SELECCIÓN DE UN INVERSIONISTA Y UN INTERVENTOR PARA EL DISEÑO, ADQUISICIÓN DE LOS SUMINISTROS, CONSTRUCCIÓN, OPERACIÓN Y MANTENIMIENTO DE LA NUEVA SUBESTACIÓN TOLUVIEJO 220 kV Y LÍNEAS DE TRANSMISIÓN ASOCIADAS EN EL DEPARTAMENTO DE SUCRE.

ADENDA No. 2
CONVOCATORIA PÚBLICA
UPME 05 – 2018

Figura 2 - Diagrama Unifilar Subestación Tolviejo 220 kV

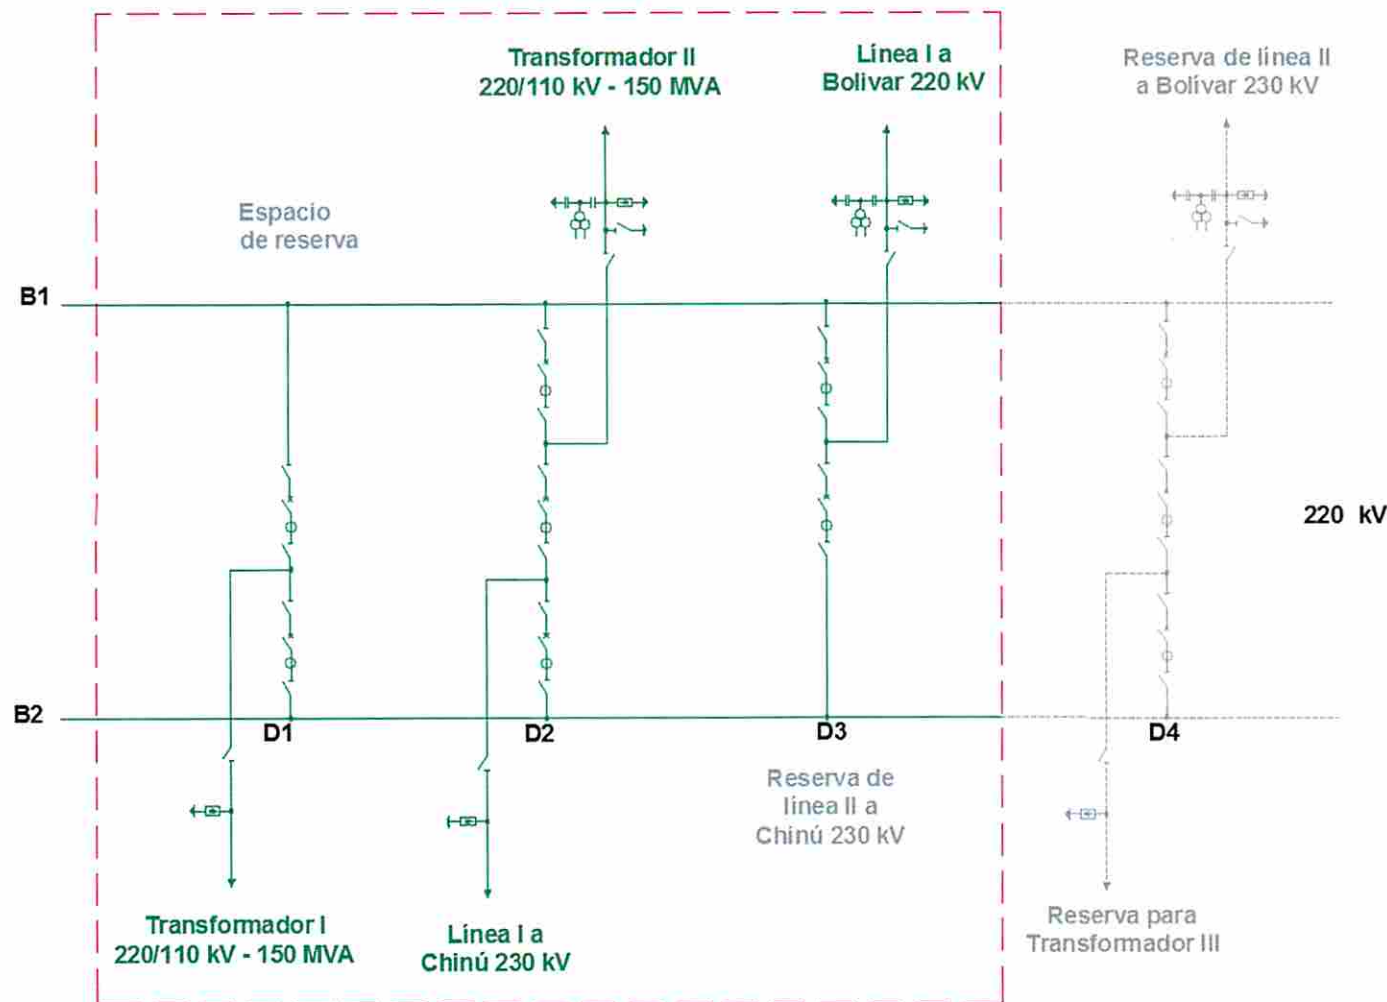
1. Modificar el ítem i del numeral 2 DESCRIPCIÓN DEL PROYECTO, comprendido entre los renglones 28 a 32 de la página 6 del Anexo 1 de los Documentos de Selección del Inversionista – DSI, el cual quedará de la siguiente manera:

- i. Nueva subestación Toluviejo 220 kV en configuración interruptor y medio, con dos (2) bahías de línea y dos (2) bahías de transformación con sus respectivos cortes centrales para conformar un (1) diámetro completo y dos (2) incompletos (cada uno con 2/3 de diámetro) a 220 kV, a ubicarse cerca a la actual subestación Toluviejo 110 kV, en jurisdicción del municipio de Toluviejo en el departamento de Sucre, conforme al numeral 5.5.1 del presente Anexo 1.

10. Modificar la Figura 2 Diagrama Unifilar Subestación Tolviejo 220 kV, la cual hace parte del Anexo 1 de los Documento de Selección del Inversionista.

Figura 3 - Diagrama Unifilar Subestación Chinú 230 kV

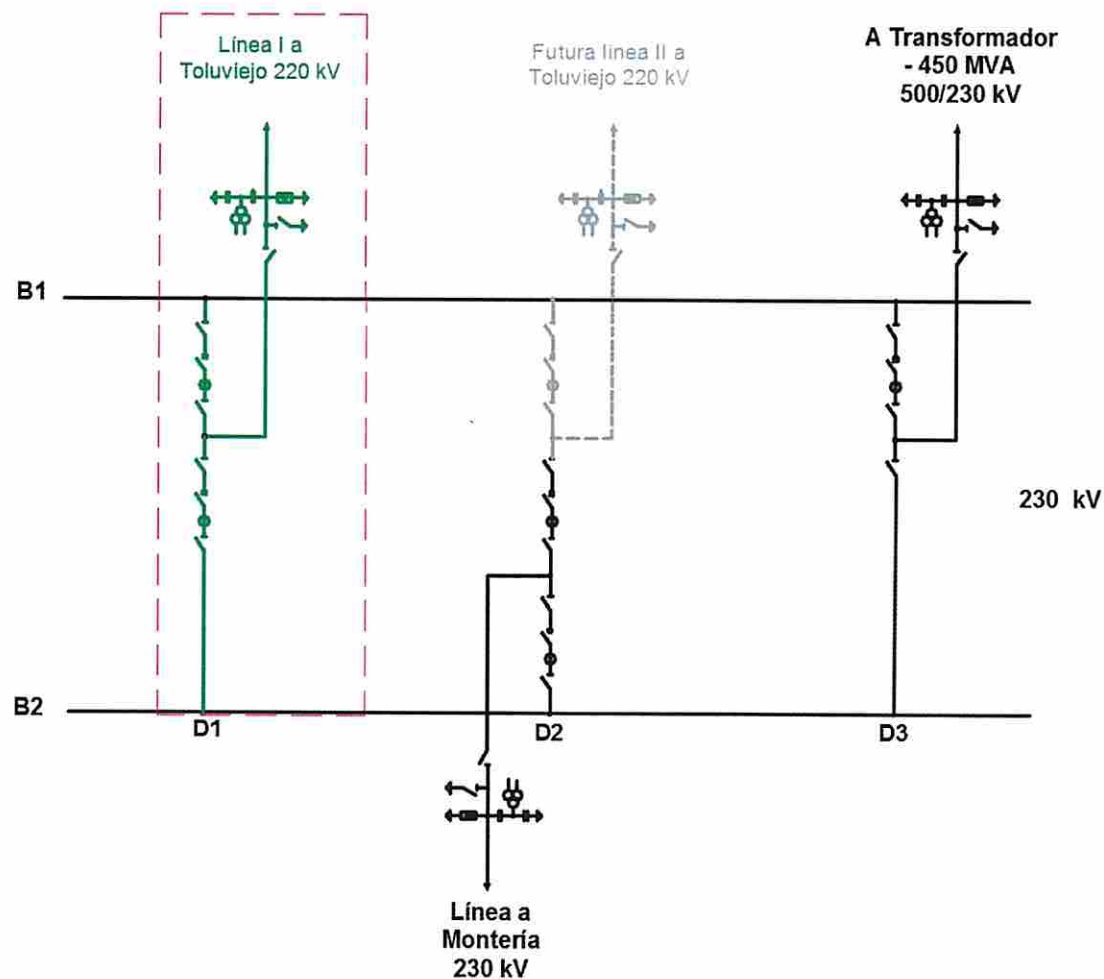
2. Modificar el ítem iv del numeral 2 DESCRIPCIÓN DEL PROYECTO, comprendido entre los renglones 28 a 28 de la página 6 del Anexo 1 de los Documentos de Selección del Inversionista – DSI, el cual quedará de la siguiente manera:

- iv. Una (1) bahía de línea 230 kV con su respectivo corte central para conformar un diámetro incompleto (2/3 de diámetro), en la Subestación Chinú 230 kV.

El diagrama unifilar de la subestación Chinú 230 kV se muestra en la Figura 3.

11. Modificar la Figura 3 Diagrama Unifilar Subestación Chinú 230 kV, la cual hace parte del Anexo 1 de los Documento de Selección del Inversionista.

Figura 4 - Diagrama Unifilar Subestación Bolívar 220 kV

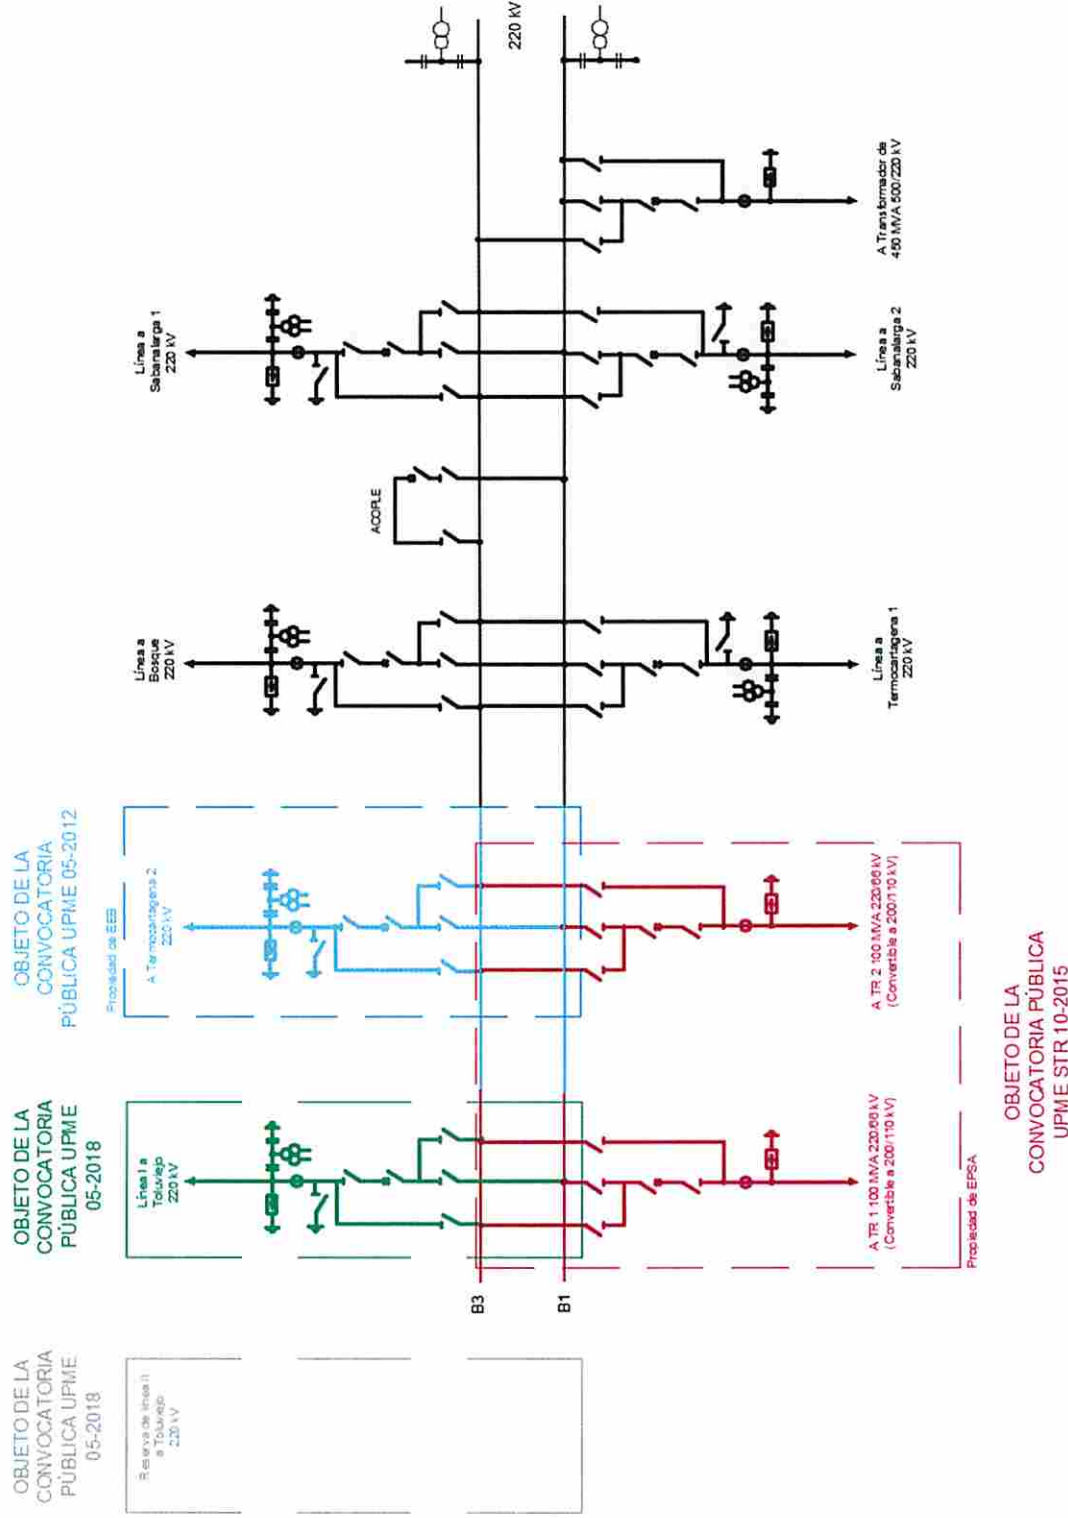
- En la subestación Toluviejo 220 kV se deberán incluir espacios de reserva para la futura instalación de:
 - Tres (3) bahías de línea a 220 kV.
 - Una (1) bahía de transformación a 220 kV.
- En la subestación Bolívar 220 kV se deberán incluir espacios de reserva para la futura instalación de:
 - Una (1) bahías de línea a 220 kV. La ubicación deberá ser contigua a la bahía de línea objeto de la presente Convocatoria.

12. Modificar la Figura 4 Diagrama Unifilar Subestación Bolívar 220 kV, la cual hace parte del Anexo 1 de los Documento de Selección del Inversionista.
13. Incluir la Figura 5 Polígono Subestación Toluviejo 220 kV, la cual hace parte del Anexo 1 de los Documento de Selección del Inversionista.

Figura 5 – Polígono SE Toluvié 220 kV

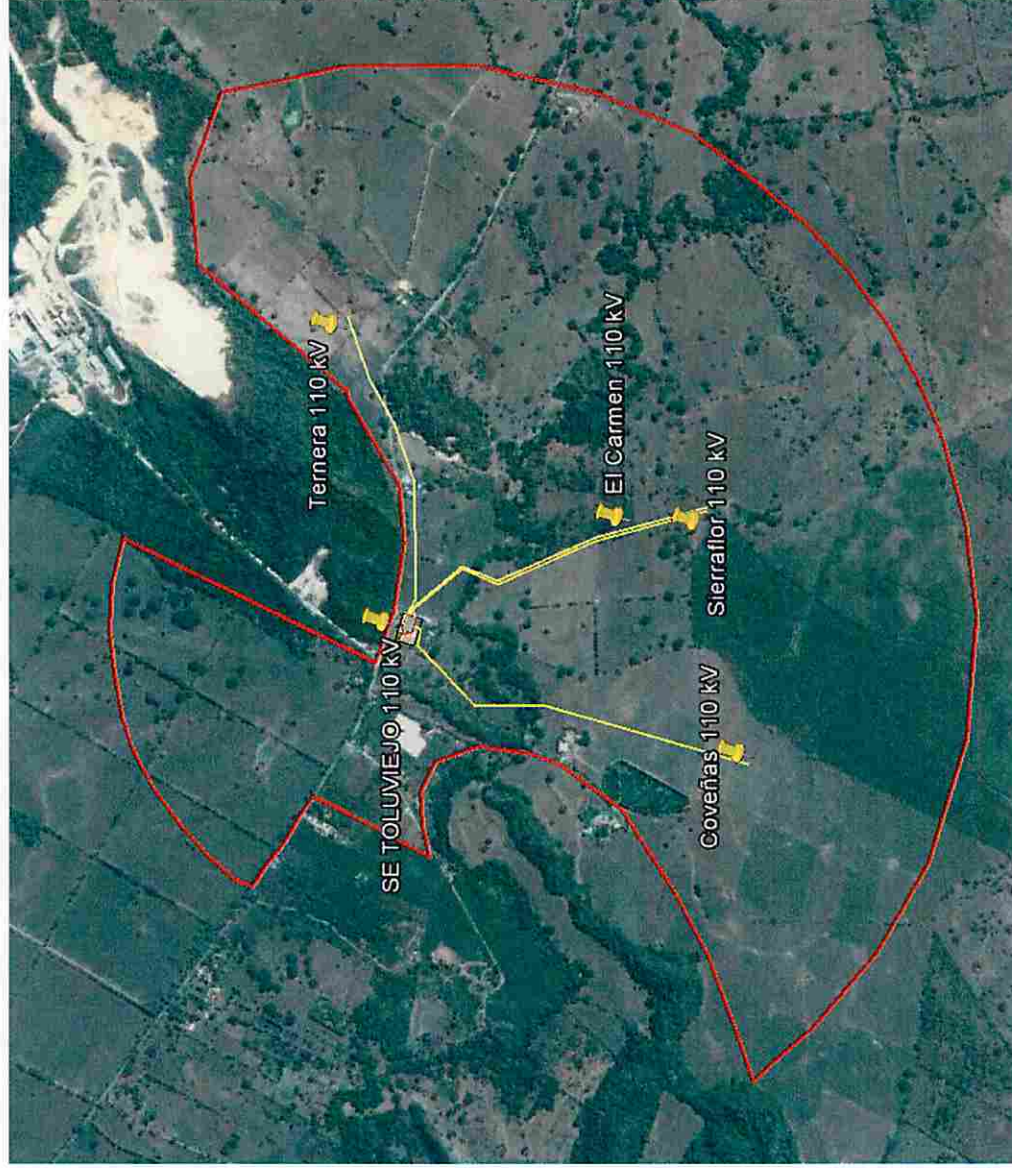
El predio de la subestación Toluviejo será el que adquiera el Inversionista Adjudicatario. Sin embargo su ubicación está limitada al polígono descrito por los siguientes vértices, considerando y garantizando las facilidades para los accesos de las líneas de transmisión y el acceso de equipos, para el STN y STR.
